Servicehandboek

Wijzigingen 1986

240

Overzicht wijzigingen

Nieuw uitlaatsysteem "Long Life"

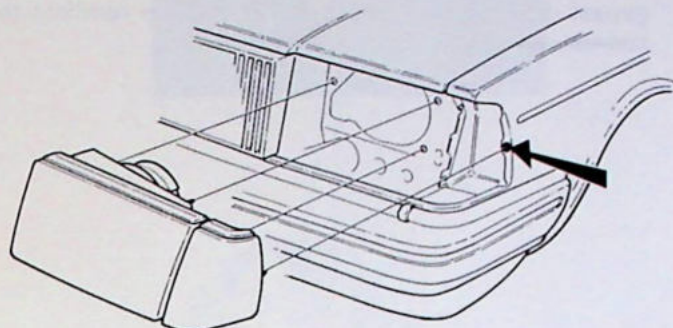
Bij bepaalde varianten wordt een nieuw uitlaatsysteem ingevoerd, dat naar berekening 2-3 maal zo lang meegaat als de oude systemen.

De uitlaatdempers zijn van twee lagen staalplaat gemaakt

- (1) Aan de buitenkant zit een laag staal dat aan beide kanten met aluminium is bedekt.
- (2) Hier binnen zit een laag staalplaat.

De zijvlakken van de uitlaatdempers en de pijpen tussen de uitlaatdempers zijn van chroomstaal gemaakt.

De losse pijp boven de achteras is gealuminiseerd.

Koplampen

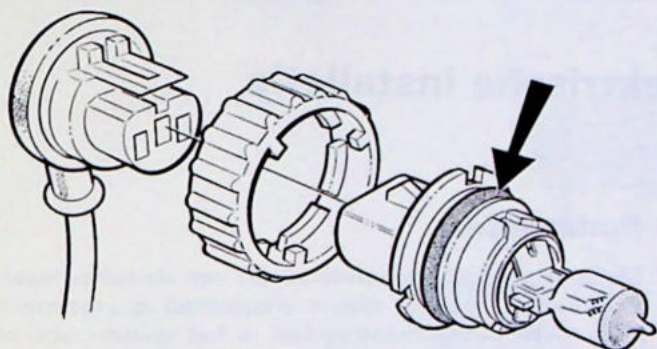
USA/Canada hebben nu rechtshoekige koplampen gekregen die er net zo uitzien als de koplampen voor de overige landen.

De bus in het spatscherm (zie de pijl) kan 180° worden gedraaid om de koplampen in zijdelingse richting af te stellen.

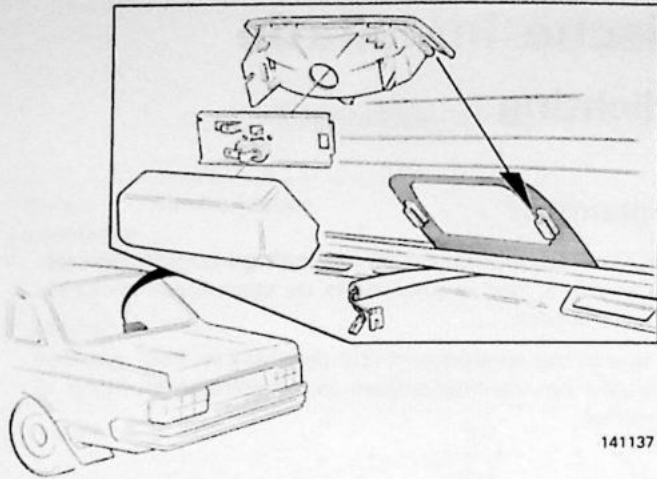
Het relais voor de hoofdkoplampen (alle landen) is nu gekoppeld over het startslot. Daardoor kan men niet "vergeten" om de koplampen uit te doen, omdat deze automatisch uitgaan, als de startsleutel in de stand "0" wordt gedraaid. Het herinneringssysteem voor de verlichting is dus vervallen.

Remlicht

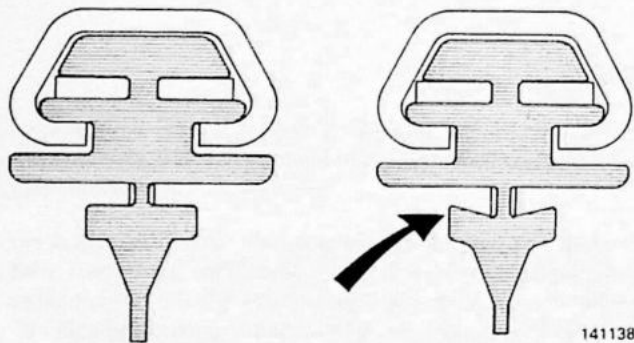
USA/Canada hebben een extra remlicht gekregen dat op de achterrait is aangebracht. Het is bevestigd op nokken die op de achterrait zijn vastgelijmd.

Het waarschuwingssysteem defecte gloeilamp is aangepast om ook een defect in het nieuwe remlicht te kunnen aangeven.

Ruitewissers

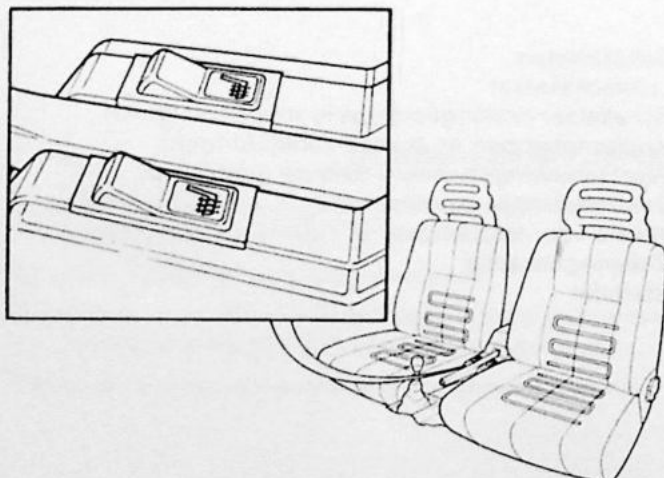
De hoek van de uitgaande assen van de ruitewissers is gewijzigd en een nieuw wisserblad is ingevoerd. Door deze beide maatregelen is het wissen ook bij hoge snelheden verbeterd.

Snelheidsmeter

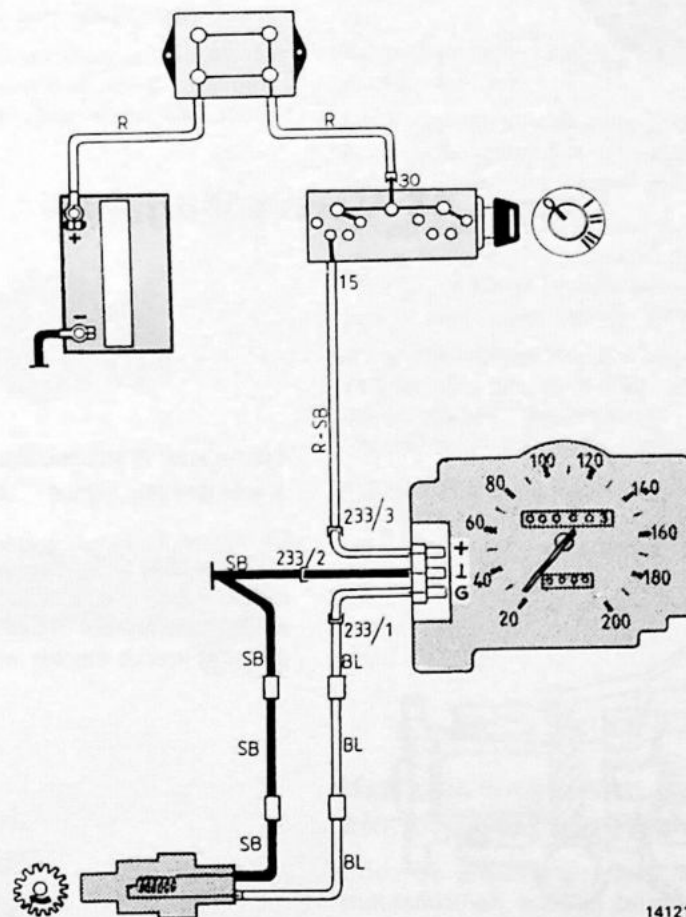
Een elektronische snelheidsmeter is ingevoerd. Daarom is de snelheidsmeterkabel vervallen.

De geveer voor de snelheidsmeter is in het achtershuis aangebracht; zie hoofdgroep 4. De geveer tast de snelheid van een tandwiel af en zendt impulsen naar de snelheidsmeter. De impulsen worden in de meter omgezet in een wijzeruitslag, maar drijven ook een motor voor de dagteller aan.

Langere hydraulische zuigers bij de overdrive, type "J"

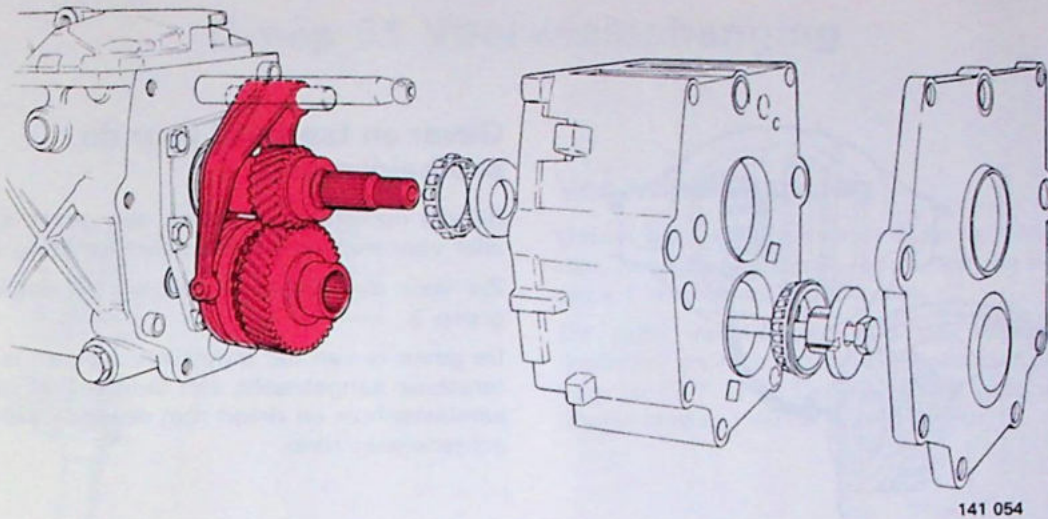
De hydraulische zuigers zijn nu 4 mm langer dan vroeger en de afdichting ervan is verbeterd. Buiten de O-ring ligt een Teflon-ring waardoor lekkage tussen de zuiger en cilinder zoveel mogelijk wordt verminderd. De aangrijping wordt sterker en de kans op slip is kleiner.

Verbeterde versnellingsbak "M 47 II"

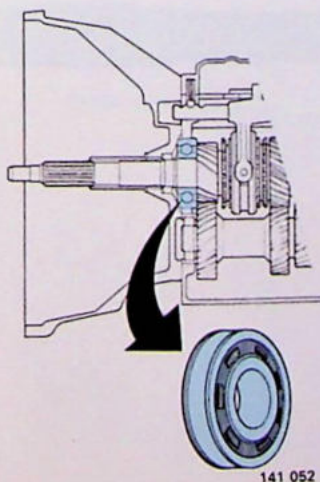
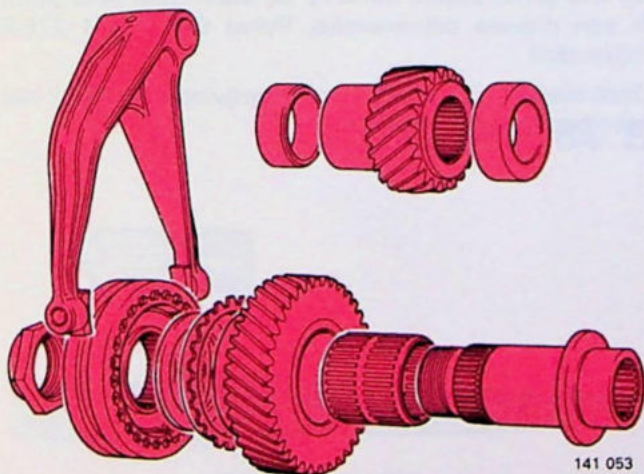
Bij de M 47 is de vijfde versnelling gewijzigd.

De synchronisatie voor de 5e versnelling zit nu op de hulpas in plaats van op de hoofdas zoals vroeger. Hierdoor draait de synchronemesh langzamer dan vroeger rond.

De schakelvork is langer om bij de synchronemesh te kunnen komen.

Het onderste tandwiel (loopwiel) is met naaldlagers op de hulpas gelagerd. Vroeger was het tandwiel met splines op de hulpas bevestigd.

Omdat het loopwiel van de 5e versnelling nu in de versnellingen 1-4 vrij kan ronddraaien en niet, zoals vroeger, door de hulpas wordt aangedreven, is de massa van de hulpas kleiner geworden.

De grote massa die de hulpas vroeger had, kon de oorzaak zijn, dat de tanden bij lage motortoerentallen tegen elkaar "klapperden" en in de 4e versnelling "zweefden" (de motor trekt niet en remt ook niet af).

De overbrengingsverhouding van de 5e versnelling is van 0,83:1 in 0,82:1 gewijzigd. Het resultaat hiervan is een iets lager motortoerental.

Het kogellager van de prise-as is aan de binnenkant "afgedicht"

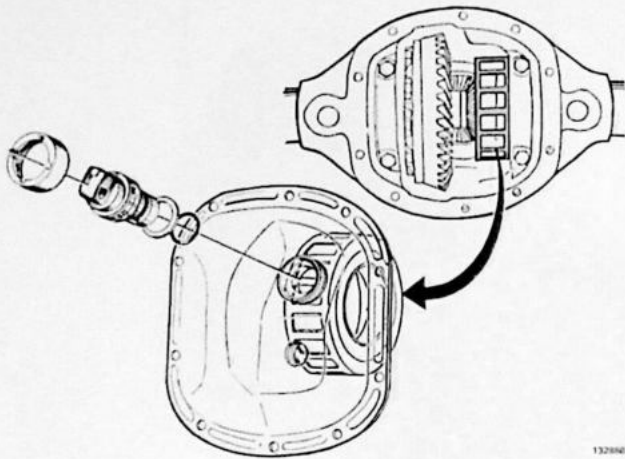
Door de afdichting wordt verhindert, dat eventuele metaalkrullen en vuil binnenin de versnellingsbak in de lagerloopring komen. Dit is bij de M 47 omstreeks week 7 1985 ingevoerd.

Gever en tandwiel voor de snelheidsmeter

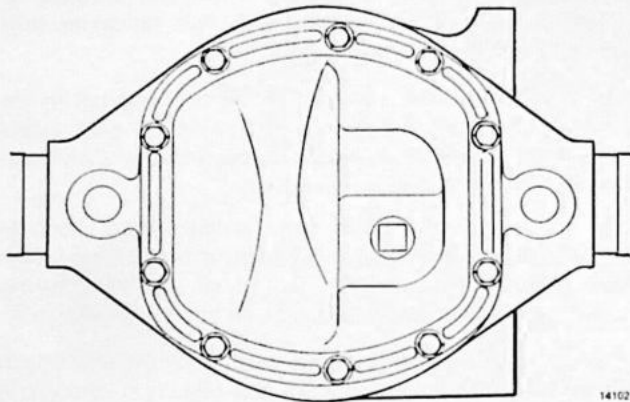
Bij alle achterassen worden een geveer en een tandwiel voor elektronische snelheidsmeting ingevoerd.

De geveer is van het inductieve type en is in het achterashuis aangebracht. Het tandwiel zit direct op het satellietenhuis en draait met dezelfde snelheid als de achterwielen rond.

Voorwielophanging

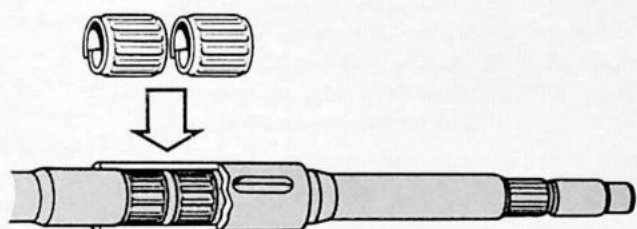
Omdat het gewicht van de auto is minder is geworden, heeft men de vrije lengte van de voorveren met circa 1 mm kunnen verkorten.

Dit geldt voor auto's met de volgende motoren: 4-cilinder motoren met stuurbekrachtiging, maar niet voor de GLT; D 24 Taxi en politie-auto's voor de Arabische landen met de B 28 E-motor.

Stuurslot

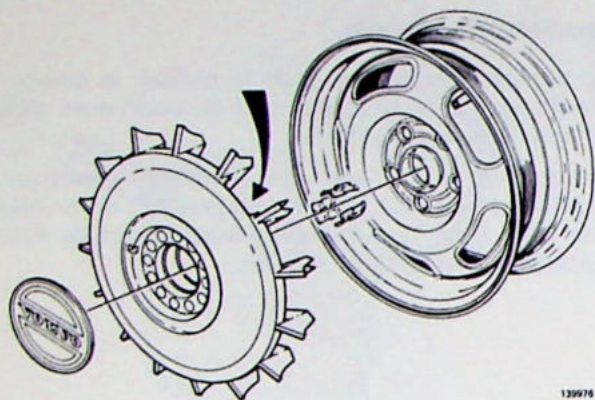
Een bovenste stuurkolom met een ingebouwd stuurslot met koppelbegrenzing is nu algemeen voor alle landen ingevoerd.

Nieuwe frontpartij

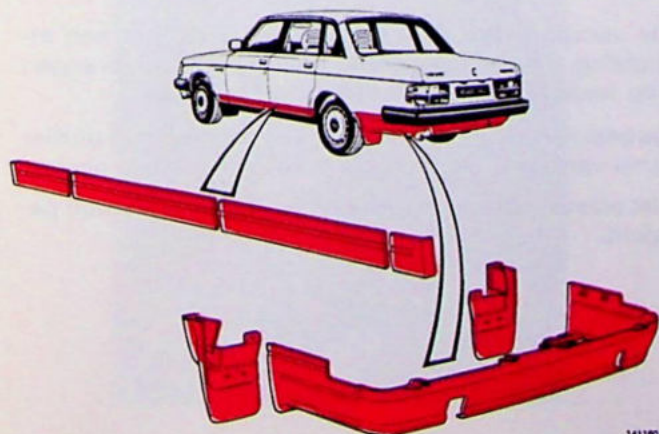
De gehele frontpartij heeft een nieuw uiterlijk gekregen. Nieuwe delen zijn de motorkap, schermen, afschermplaat, lampen, frontplaten, grille en lampsieranden. Alle varianten hebben dezelfde motorkap en grille. De grille kan echter een zwarte of een verchromde rand hebben.

Alle varianten hebben nu een grote voorruit. (Daarvoor alleen voor USA. Een grotere ruit heeft een groter aanlagvlak voor de butyltape die de ruit vasthoudt. Daarom zit deze nu beter vast bij een eventuels botsing.) Alle auto's hebben nu ramen met getint glas.

Nieuwe achterpartij

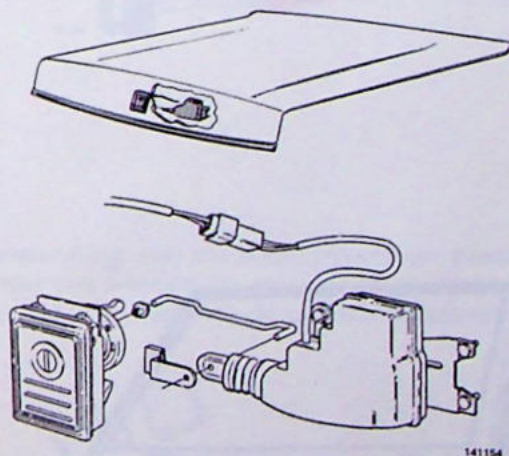
Ook de achterpartij is gewijzigd en heeft een nieuw kofferdeksel en nieuwe emblemten. Het slot van het kofferdeksel is van hetzelfde type als bij de 740/760 en kan dus zonder sleutel worden geopend, als het niet op slot is.

Spatlappen vormen één geheel met de afschermplaat aan de onderkant

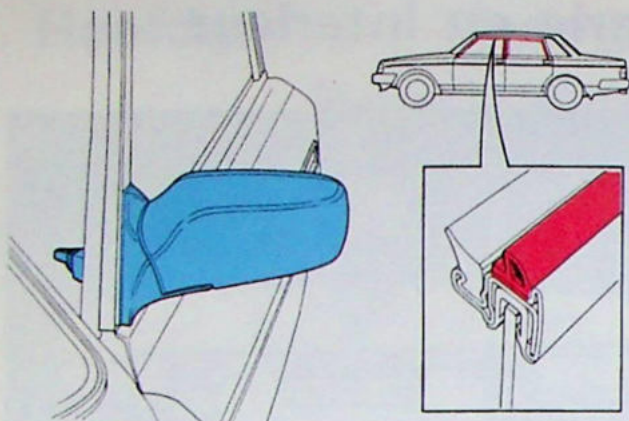
Door de afschermplaat is het onderstel van de auto van achteren niet zichtbaar. De afschermplaat hadden bepaalde auto's al eerder, maar deze komt nu met een nieuw uiterlijk bij alle 240 voor. De spatlappen zijn ook nieuw en hebben een zodanige vorm, dat deze met de afschermplaat één geheel vormen.

Windgeruisstrip op de portierlijsten

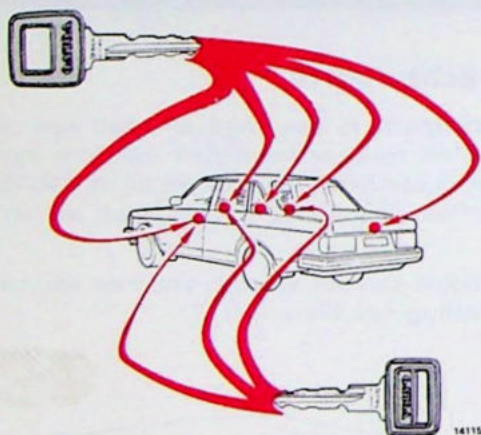
Rondom de portierlijsten zit een strip vastgelijmd om nog meer tegen windgeruis af te dichten.

Nieuw sleutelsysteem

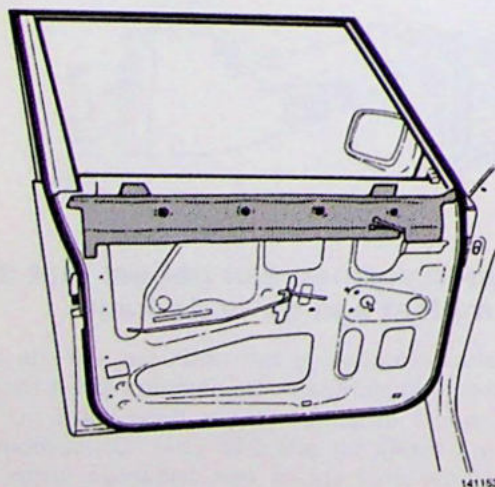
De auto heeft een hoofdsleutel en een dubbelsleutel. De hoofdsleutel past op alle sloten van de auto en de dubbelsleutel alleen maar op de portier- en startsloten.

Evenals bij de 740/760 kan het bestuurdersportier met ingedrukt knopje niet worden gesloten, maar moet met de sleutel op slot worden gedaan.

Verbeterde voorstoelen

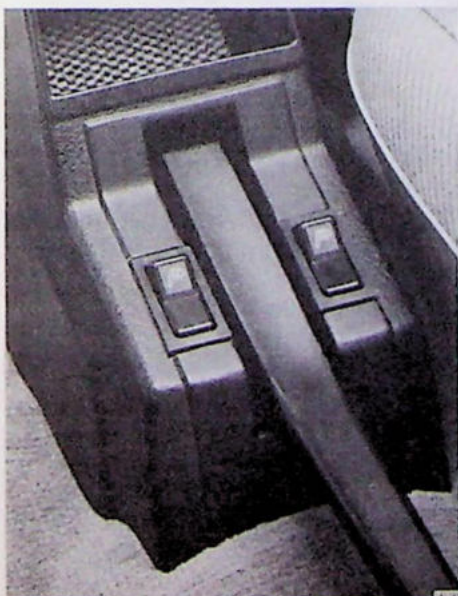
De rugleuningen zijn meer kuipvorming dan vroeger en geven in bochten een betere steun opzij.

De hoofdsteunen zijn van hetzelfde type als bij de 740/760 en geven ook meer steun opzij.
